**AVIS RELATIF À LA PROTECTION
CONTRE LES EVENTUELS EFFETS NOCIFS ET NUISANCES
PROVOQUÉS PAR LES RAYONNEMENTS NON IONISANTS
GÉNÉRÉS PAR DES ANTENNES ÉMETTRICES STATIONNAIRES**

Commune : LIBRAMONT-CHEVIGNY - Exploitant : CITYMESH

Référence exploitant : LX06484_A

Rapport n° 684 / 2025

Figure 1 : Vue en plan des lieux de séjour et des points de contrôle

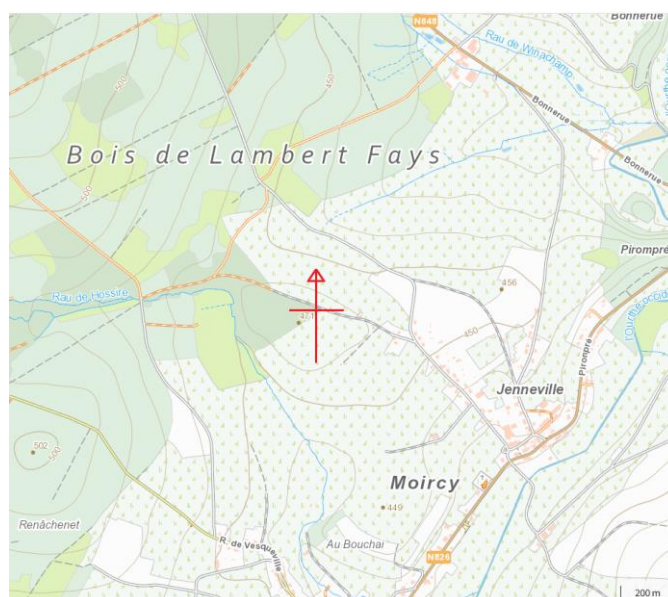
En ce qui concerne les antennes de l'installation mentionnées dans le tableau 1, la distance maximale à laquelle la limite pourrait être atteinte, à l'extérieur, est égale à 95,9 m. S'il n'y a pas de LS à une distance inférieure, les antennes respectent forcément la limite d'immission.

Dans le cas des LS situés à l'intérieur des bâtiments, une atténuation d'obstacle est prise en compte et il en résulte que la distance maximale à laquelle la limite pourrait être atteinte se réduit à 68,4 m.

Figure 2 : Vue en plan des installations d'antennes dans un rayon de 300 mètres autour de l'installation faisant l'objet de la demande d'avis

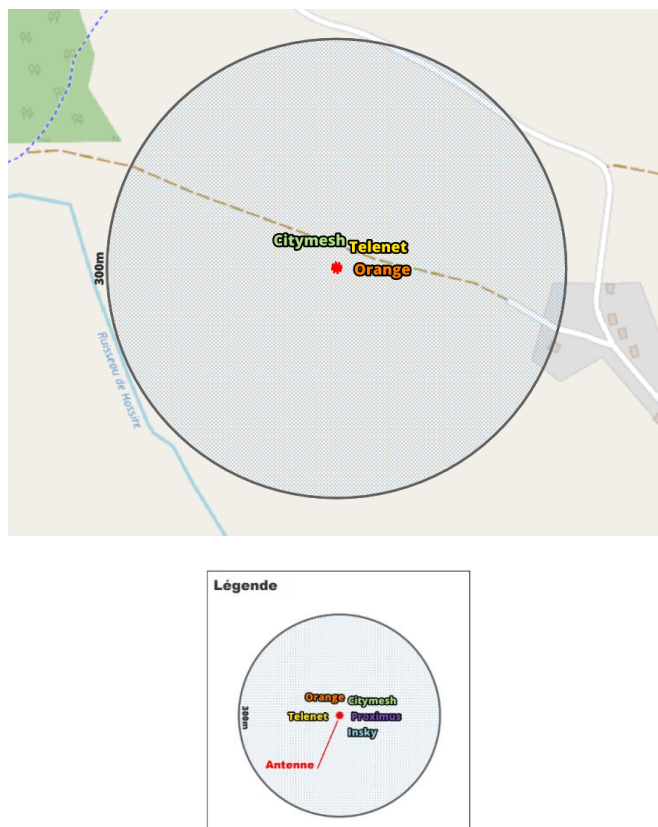
- il y a au plus 4 installations d'antennes émettrices stationnaires présentes dans la zone d'évaluation de 300 mètres de rayon représentée dans la figure 2, y inclus l'installation référencée dans le paragraphe 2 : la limite cumulative définie à l'article 4, §2 du décret est nécessairement respectée dans les lieux de séjour à l'intérieur de la zone d'évaluation de 300 mètres de rayon ;

- b) il y a exactement 5 installations d'antennes émettrices stationnaires présentes dans la zone d'évaluation de 300 mètres de rayon représentée dans la figure 2, y inclus l'installation référencée dans le paragraphe 2 et il existe, pour 3 ou 4 de ces installations, un avis attestant le respect de la limite abrogée de 3 V/m : la limite cumulative définie à l'article 4, §2 du décret est nécessairement respectée dans les lieux de séjour à l'intérieur de la zone d'évaluation de 300 mètres de rayon ;

- c) dans tous les autres cas, il a été vérifié que la limite cumulative définie à l'article 4, §2 du décret n'est pas dépassée dans les lieux de séjour sur base du nombre d'installations localisées dans la zone d'évaluation de 300 mètres de rayon représentée dans la figure 2, de leur localisation ainsi que des données inscrites dans la figure 1 et au paragraphe 4 du présent avis et dans les avis attestant le respect de la limite par installation ou de la limite abrogée de 3 V/m relatifs aux autres installations reprises dans la figure 2.

Compte tenu des considérations ci-dessus, il apparaît que l'intensité du rayonnement électromagnétique généré, dans les lieux de séjour situés dans un rayon de 300 mètres autour de l'installation référencée dans le paragraphe 2, par l'ensemble des antennes émettrices stationnaires de l'ensemble des exploitants du même site d'antennes émettrices stationnaires respecte la limite fixée à l'article 4, § 2 du décret.
